電源開発株式会社大間原子力発電所  
原子炉設置許可申請書の一部補正の  
概要について

平成19年5月

平成 16 年 3 月 18 日付けで申請(平成 17 年 6 月 3 日及び平成 18 年 2 月 17 日付けで一部補正)のあった電源開発株式会社大間原子力発電所の原子炉設置許可申請書について、平成 18 年 10 月 24 日及び平成 19 年 3 月 28 日付けで本文及び添付書類の一部補正があった。

第 5.2 - 1 図 敷地周辺の活断層分布

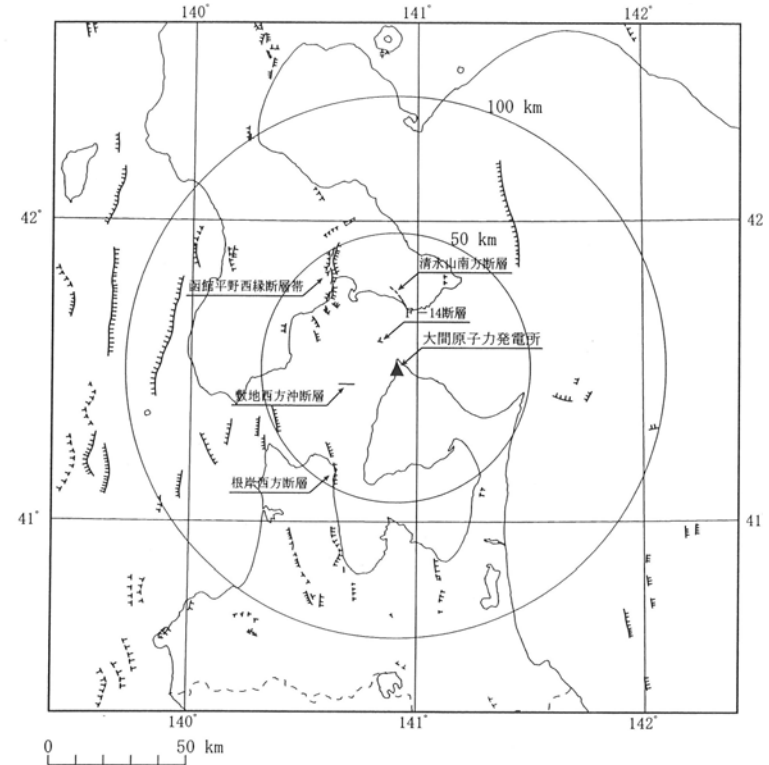
2) ① 敷地周辺・近傍の耐震設計上考慮する活断層に係る変更  
(添付書類六)

活断層について、従来の評価からの変更はない。

第 5.5-16 図(1) 敷地ごとに震源を特定して策定する地震動の設計用応答スペクトル  $S_s - 1_H$  及び検討用地震の応答スペクトル (水平動)

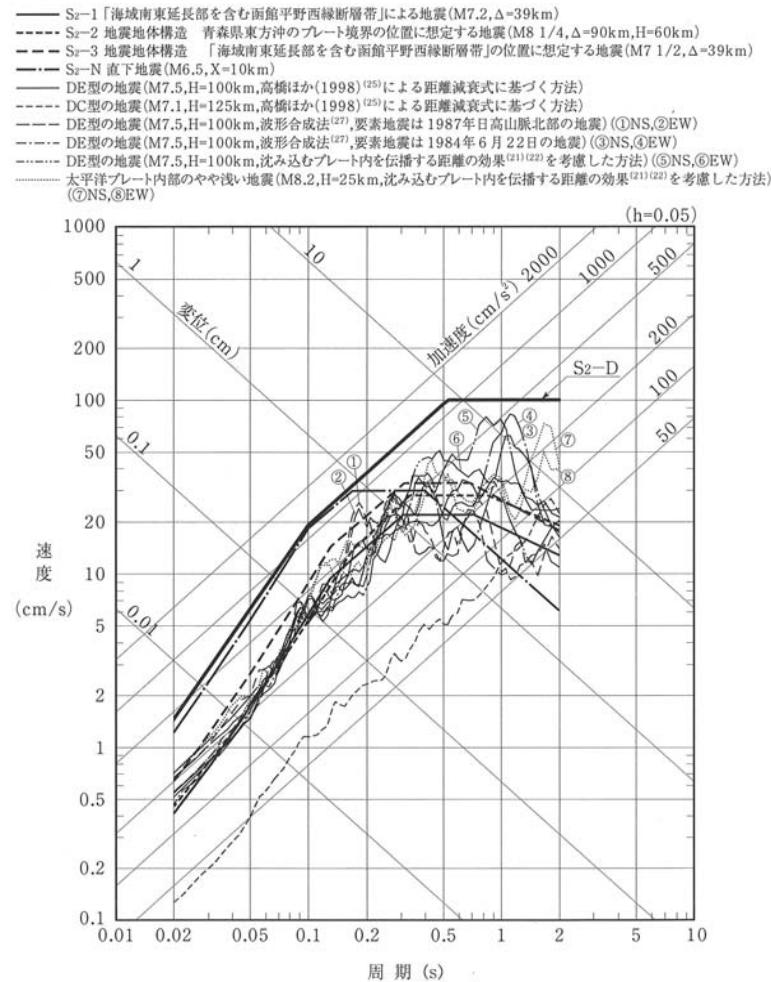
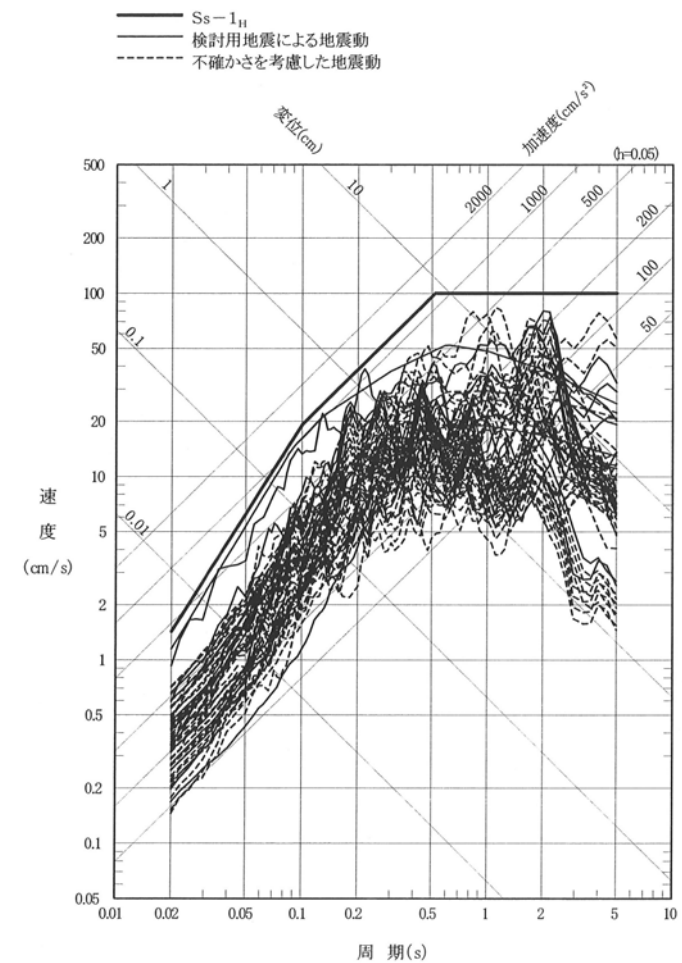
2) ② 敷地ごとに震源を特定して策定する地震動である基準地震動  $S_s - 1_H$  (水平動) を策定  
(添付書類六)

補正前 (平成 18 年 2 月)	補正後 (平成 18 年 10 月または平成 19 年 3 月一部補正)
	 <p>第 5.5 - 16 図(2) 敷地ごとに震源を特定して策定する地震動の 設計用応答スペクトル <math>S_s - 1_v</math> 及び 検討用地震の応答スペクトル (鉛直動)</p>

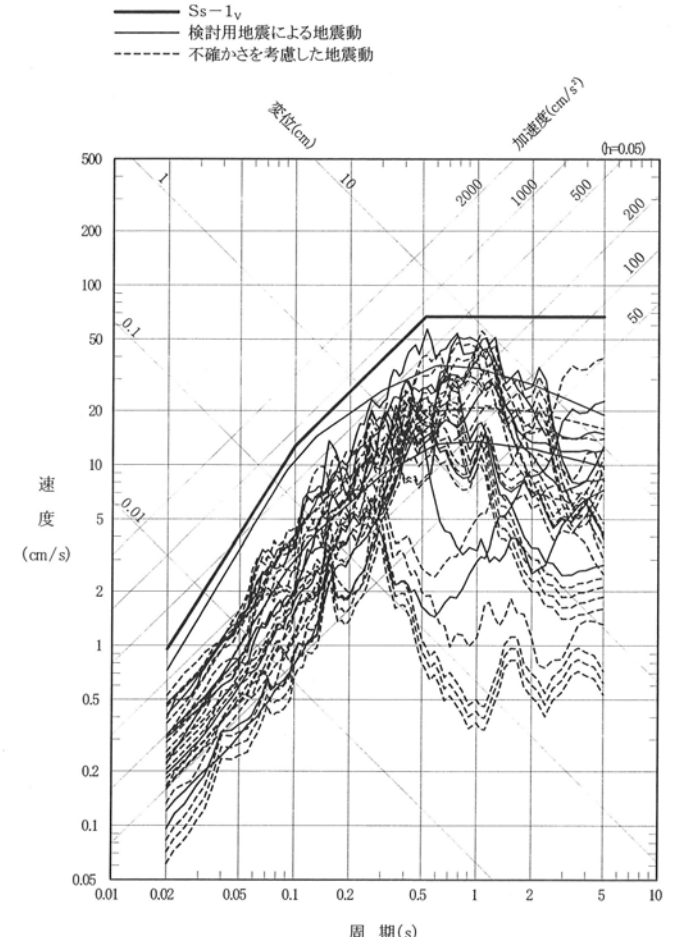
2) ② 敷地ごとに震源を特定して策定する地震動である基準地震動  $S_s - 1_v$  (鉛直動) を策定  
(添付書類六)

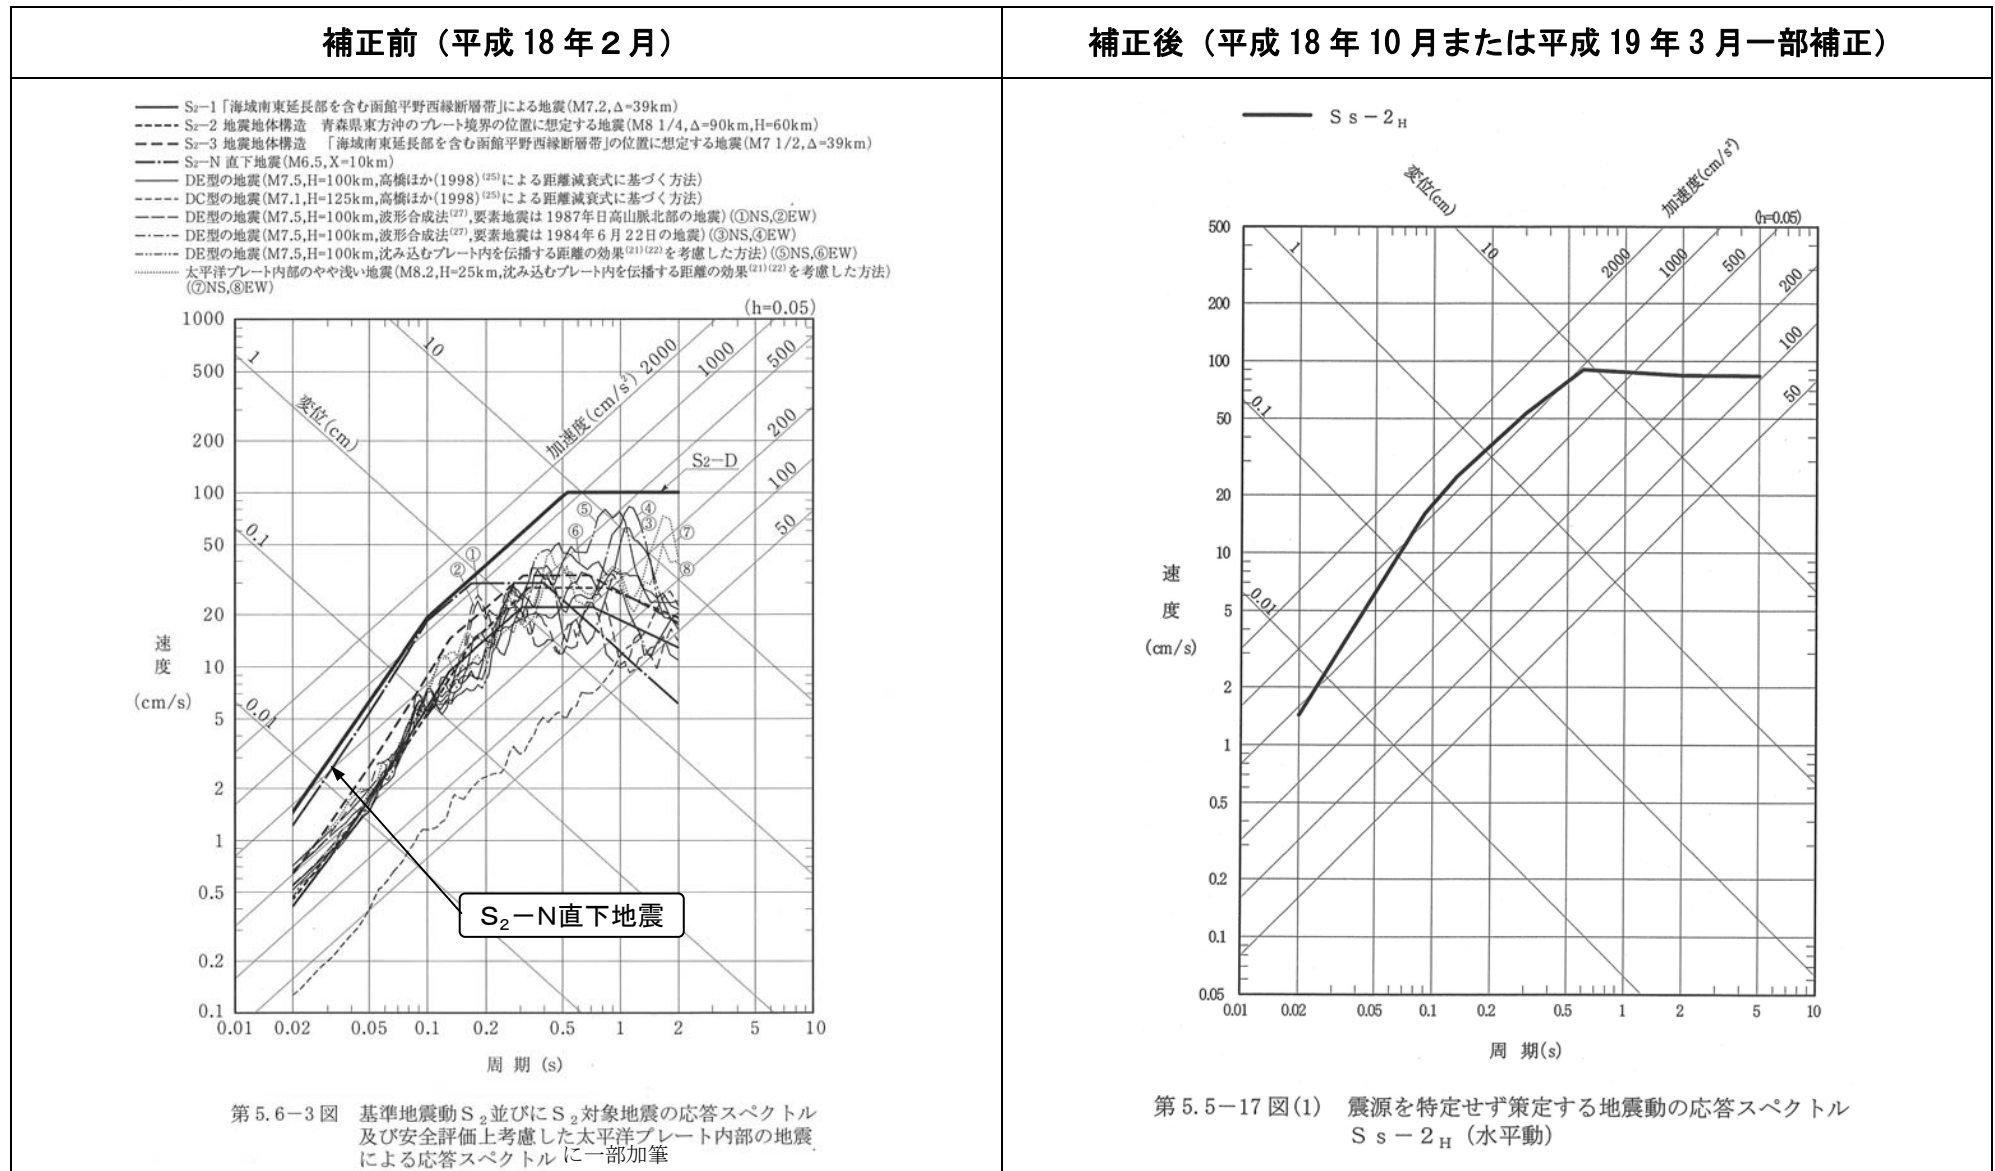
2) ③ 震源を特定せず策定する地震動である基準地震動  $S_s - 2_H$  (水平動) を策定  
(添付書類六)

補正前 (平成 18 年 2 月)	補正後 (平成 18 年 10 月または平成 19 年 3 月一部補正)
	 <p>第 5.5-17 図(2) 震源を特定せず策定する地震動の応答スペクトル <math>S_s - 2_v</math> (鉛直動)</p>

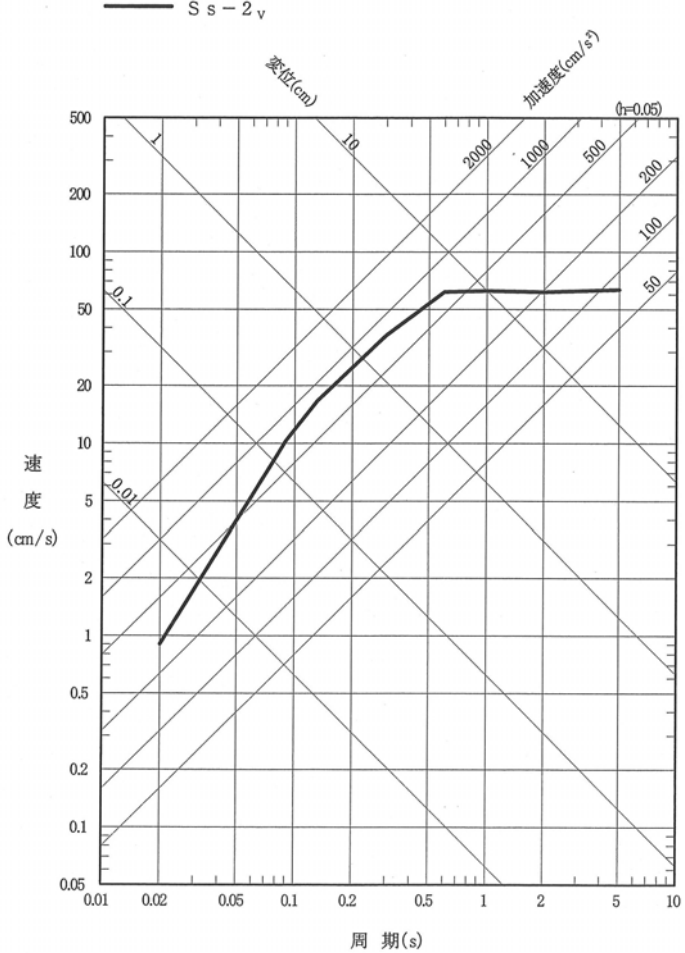
2) ③ 震源を特定せず策定する地震動である基準地震動  $S_s - 2_v$  (鉛直動) を策定  
(添付書類六)

第 5.5-20 図 基準地震動  $S_s$  の設計用模擬地震波

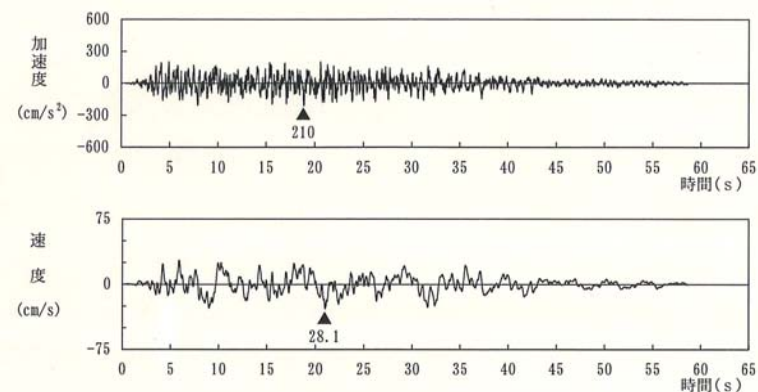
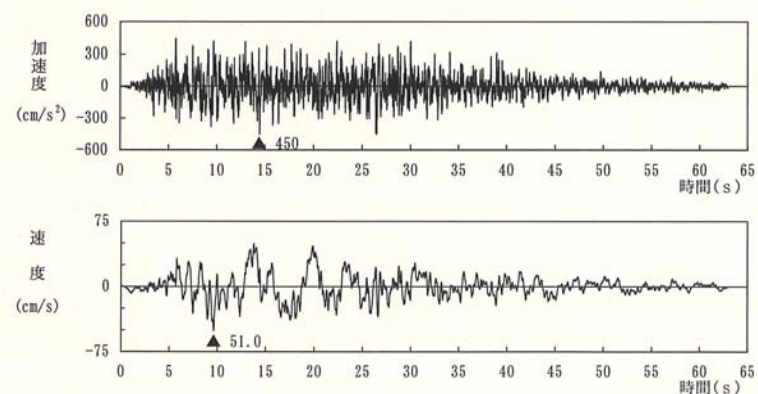
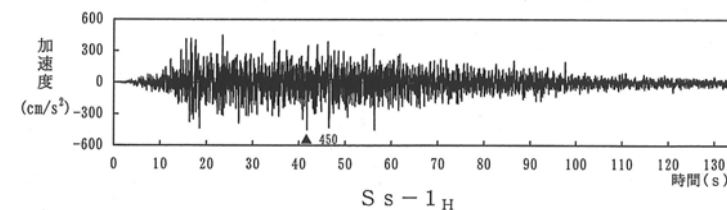
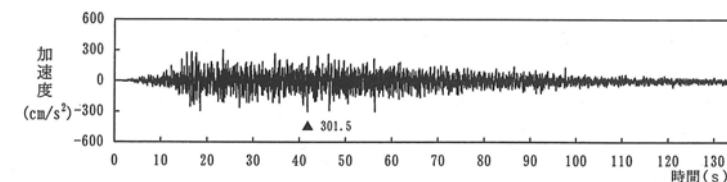
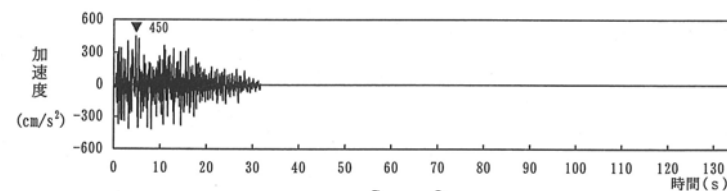
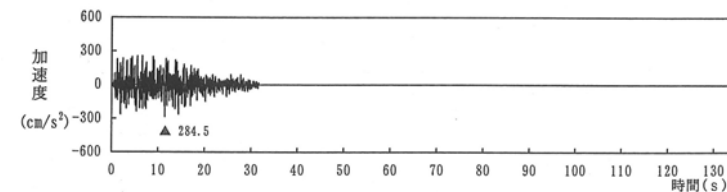
2) ②, ③ 基準地震動  $S_s$  の設計用模擬地震波を策定  
(添付書類六)

補正前 (平成 18 年 2 月)	補正後 (平成 18 年 10 月または平成 19 年 3 月一部補正)
	 <p data-bbox="1265 1300 1993 1380">第 5.5 - 23 図 (1) 敷地ごとに震源を特定して策定する地震動の設計用応答スペクトル <math>S_s - 1_H</math> 及び敷地における地震動の一樣ハザードスペクトル (水平動)</p>

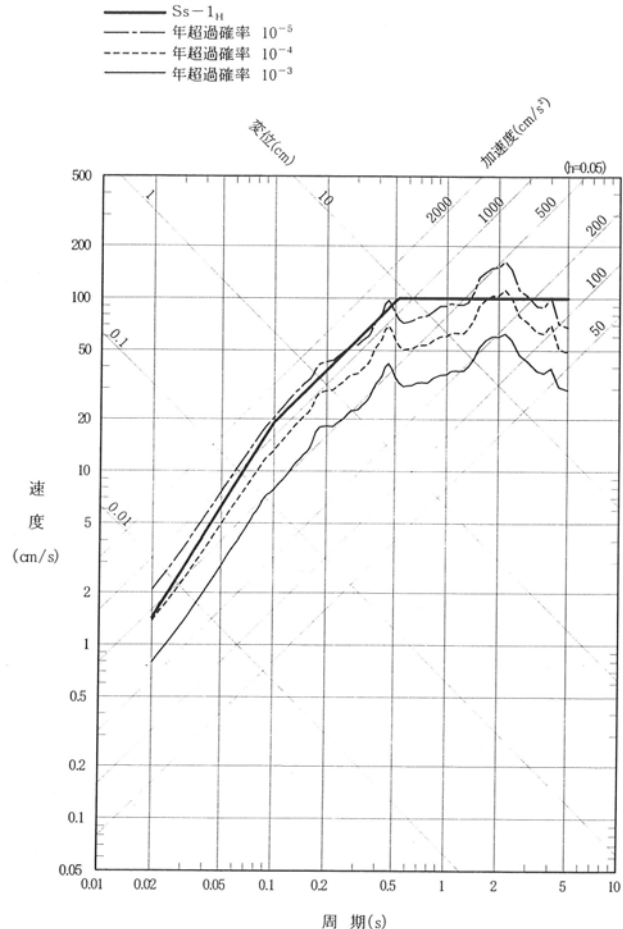
2) ④ 基準地震動  $S_s - 1_H$  (水平動) の年超過確率を記載。

補正前 (平成 18 年 2 月)	補正後 (平成 18 年 10 月または平成 19 年 3 月一部補正)
	 <p data-bbox="1294 1300 1960 1380">第 5.5 - 24 図 (1) 震源を特定せず策定する地震動の応答スペクトル  <math>S_s - 2_H</math> 及び領域震源による地震動の          一様ハザードスペクトル (水平動)</p>

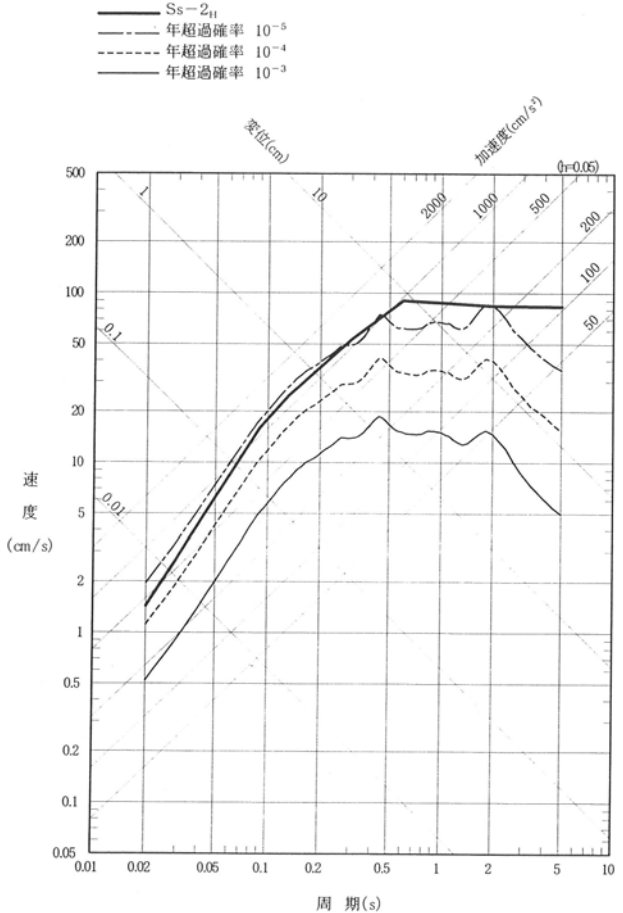
2) ④ 基準地震動  $S_s - 2_H$  (水平動) の年超過確率を記載。

補正前 (平成 18 年 2 月)	補正後 (平成 18 年 10 月または平成 19 年 3 月一部補正)
	 <p>第 5.5 - 24 図 (2) 震源を特定せず策定する地震動の応答スペクトル <math>S_s - 2_v</math> 及び領域震源による地震動の一樣ハザードスペクトル (鉛直動)</p>

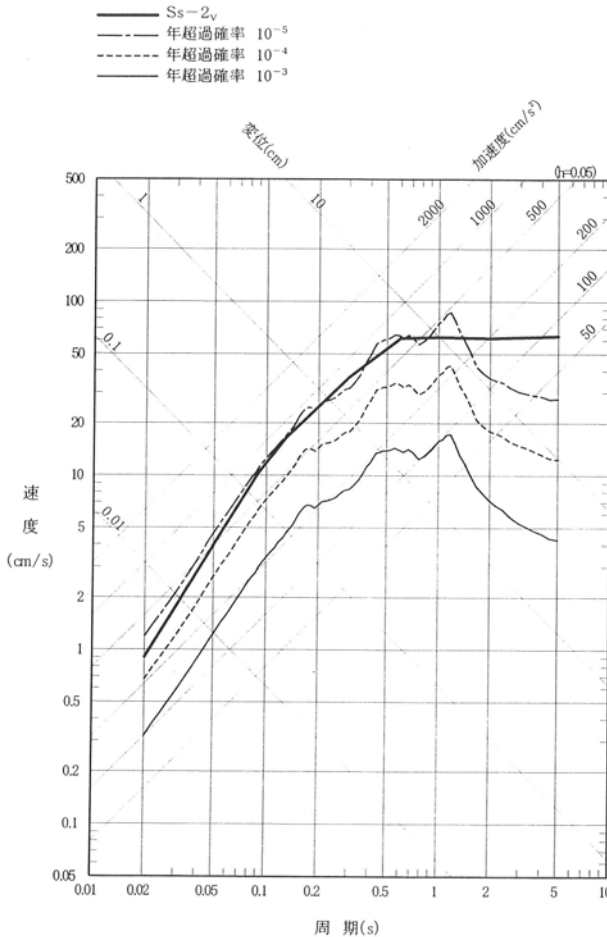
2) ④ 基準地震動  $S_s - 2_v$  (鉛直動) の年超過確率を記載。

補正前（平成 18 年 2 月）	補正後（平成 18 年 10 月または平成 19 年 3 月一部補正）
	 <p data-bbox="1388 1348 1859 1380">第 7.1 - 1 図 敷地周辺の主な第四紀火山位置図</p>

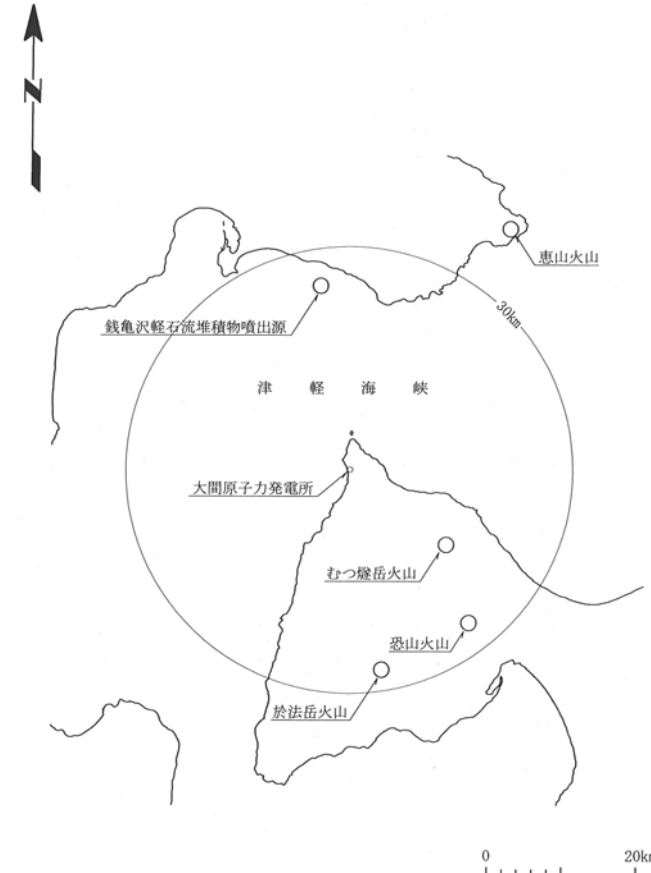
敷地周辺の火山に対する原子炉施設の安全評価を記載  
(添付書類六)
